Projekt:
EIS 2
Neubau Hochhaus und Riegel
Eiswerderstraße 12
13585 Berlin

Zeichnung:
Ausführungsplanung
Grundriss 1.Untergeschoss
Riegel Abschnitt 2

Datum 13.12.2023 Maßstab 1:50
gez. DN/Pa bearb. Pa Plangröße 1500 x 841
Plan- und Datei-Nr. 21121.EIS2_5_AR_RIE_GR_UG1-2_5105_P_01

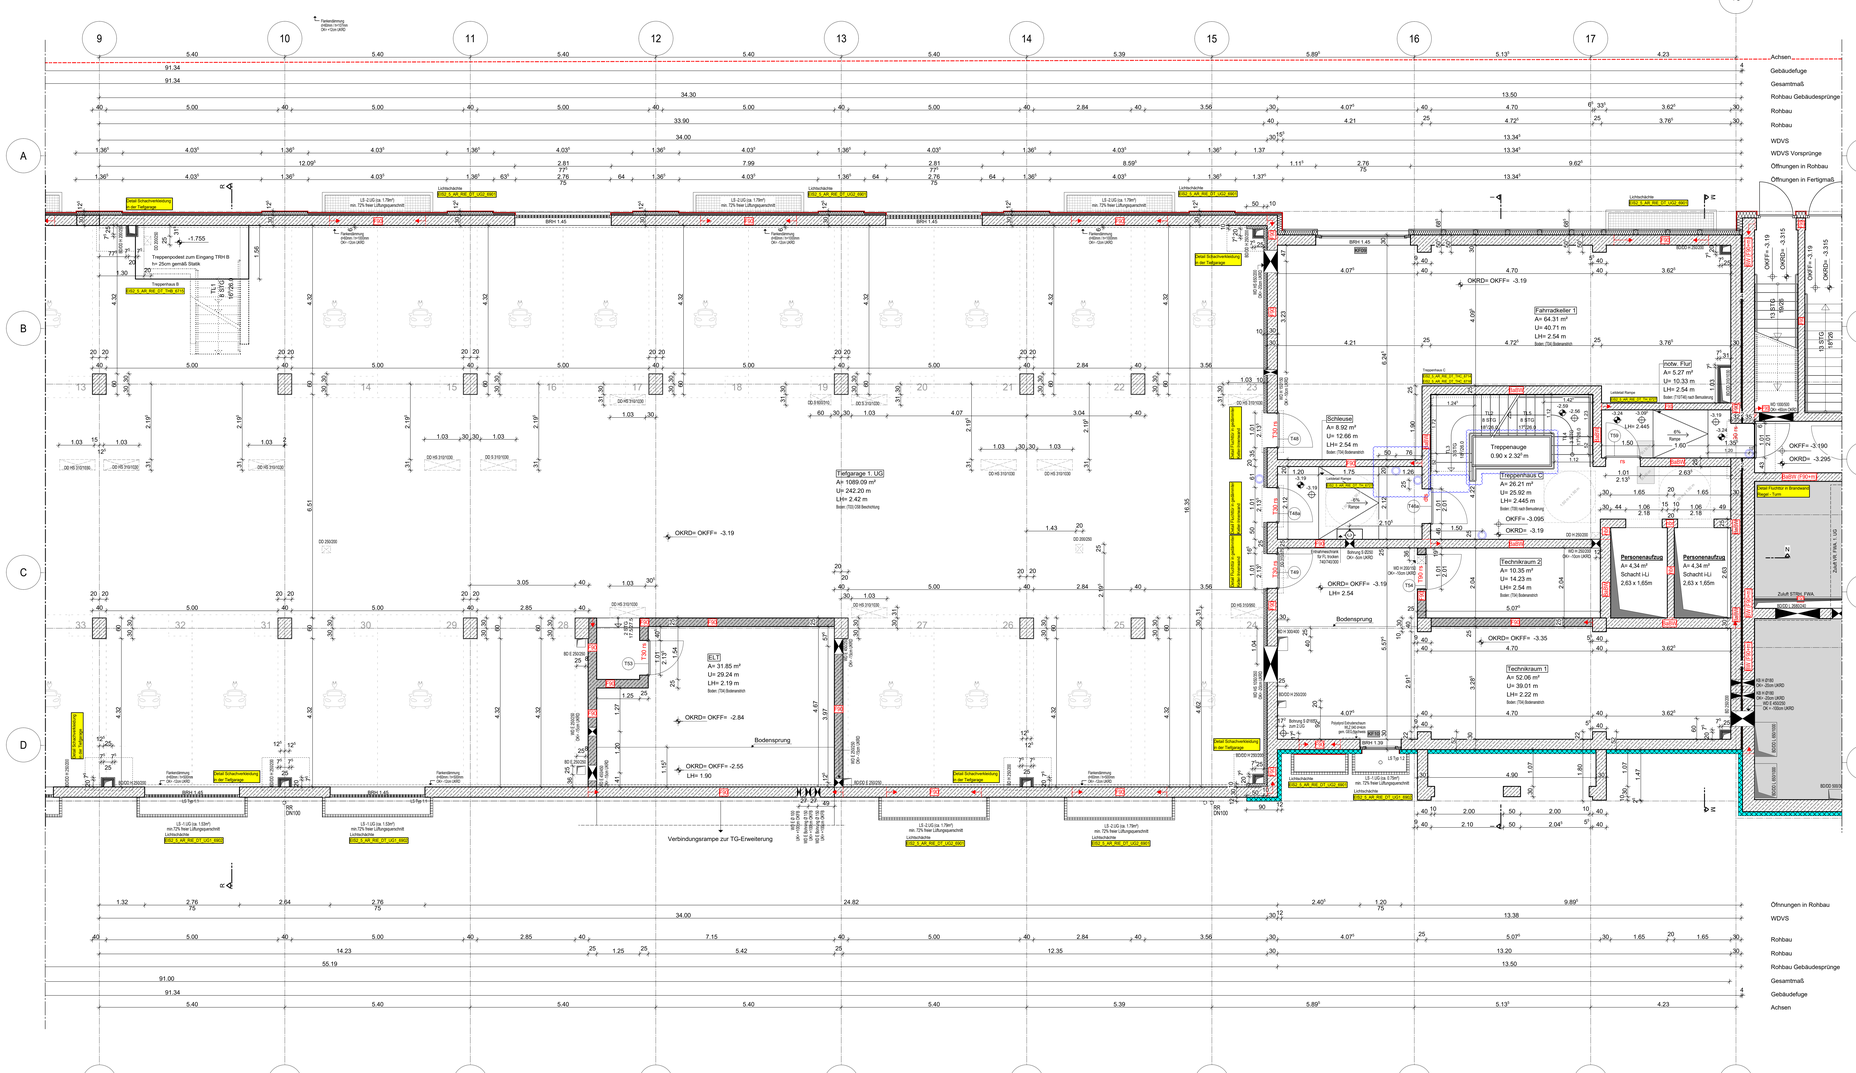
Blaue Revisionswolken:
- autom. Türöffner ergänzt/verortet
- Handlauf TRH C
- taktile Fläche entfällt

RTW geht aktuell nicht davon aus, dass der Nachweis der natürlichen Be- und Entlüftung - auch das in den End-Bereichen der TG wo keine Fenster vorhanden sind der spätere CO2-Nachweis bei Nutzungsaufnahme wirklich funktioniert -> „Sackbereiche". Das vorliegende Lüftungskonzept sieht RTW als nicht ausreichend an (besonders im 2.UG, wo das Rolltor mit Gitter fehlt). RTW hat bis jetzt keinen Nachweis der freien Lüftungsquerschnitte auch durch Abminderung der Fenstergitter um 35% durch einen Sachverständigen (z.B. TPG Lehmann) gesehen. Gef. kann man bei den Endsätzen der TG haustechnisch durch einen jetzt schon geplanten elektrischen Anschluss an der Decke (ist nur ein Kabel) für einen CO2-Ventilator mit Sensor vorbeugen, falls der CO2-Nachweis später hier nicht funktioniert.
Das müsste aber der Sachverständige beraten/ vorbeugend prüfen.
RTW konnte dies nicht mit dem TGA Planer LPH5 abstimmen (bis dato keine Beauftragung durch den Bauherrn).
